Additif 126: Règlement n° 127

Amendement 1

Complément 1 à la version originale du Règlement – Date d'entrée en vigueur: 22 janvier 2015

Prescriptions uniformes concernant l'homologation des véhicules automobiles en ce qui concerne la sécurité des piétons

Figure 8A

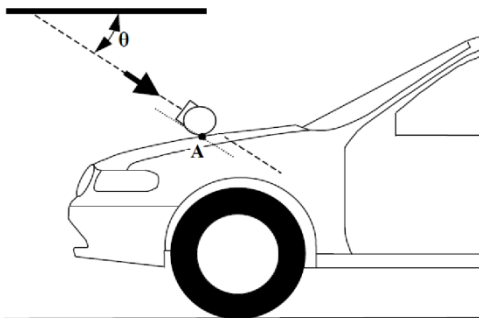
Ajouter de nouveaux paragraphes 2.26 à 2.26.2 et de nouvelles figures 8A et 8B, ainsi conçus:

2.26.1 Le “point de mesure” pour l’essai avec la tête factice est un point situé sur la surface extérieure du véhicule sélectionné pour l’évaluation. Le point de mesure est le point où le profil de la tête factice entre en contact avec la section transversale de la surface extérieure du véhicule sur un plan longitudinal vertical passant par le centre de gravité de l’élément de frappe tête (voir fig. 8A).

Point de mesure dans le plan longitudinal vertical passant par le centre de la tête factice d’essai utilisée comme élément de frappe (voir par. 2.26.1 ci-dessus)

Note: En raison de la forme du dessus du capot, le premier contact peut ne pas se produire dans le même plan longitudinal vertical ou transversal vertical que le point de mesure A.

Figure 8B

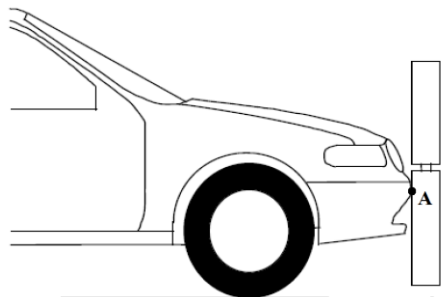
2.26.2 Le “point de mesure” pour l’essai avec le tibia factice contre le pare-chocs et pour l’essai avec le fémur factice contre le pare-chocs est situé dans le plan longitudinal vertical passant par l’axe central de l’élément de frappe (voir fig. 8B).

Point de mesure sur le plan longitudinal vertical passant par l’axe central de la jambe d’essai utilisée comme élément de frappe (voir par. 2.26.2 ci-dessus)

Figure 3

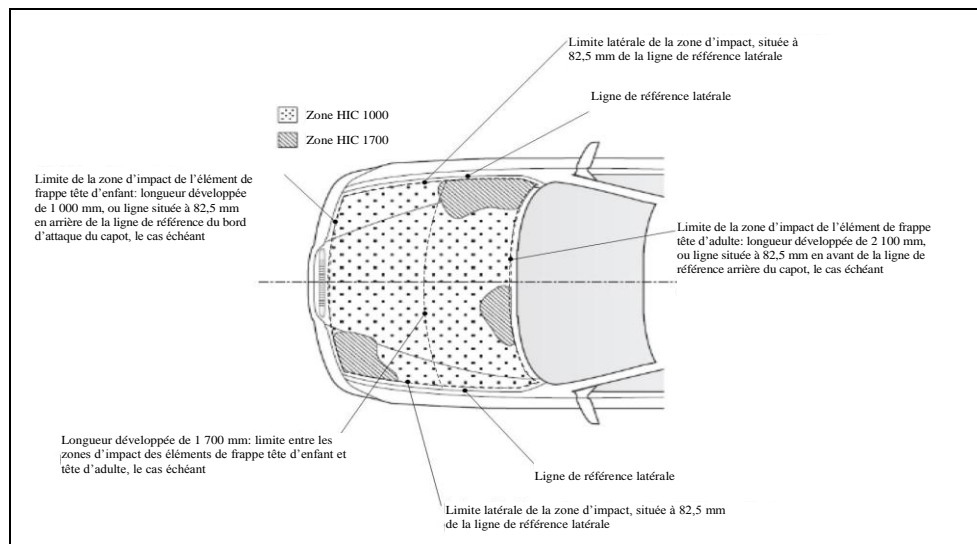
Paragraphe 3.4.1, modifier comme suit:

«3.4.1 Le constructeur ... sur le capot les zones dans lesquelles la valeur HIC ...

Exemple de répartition des zones HIC 1000 et HIC 1700
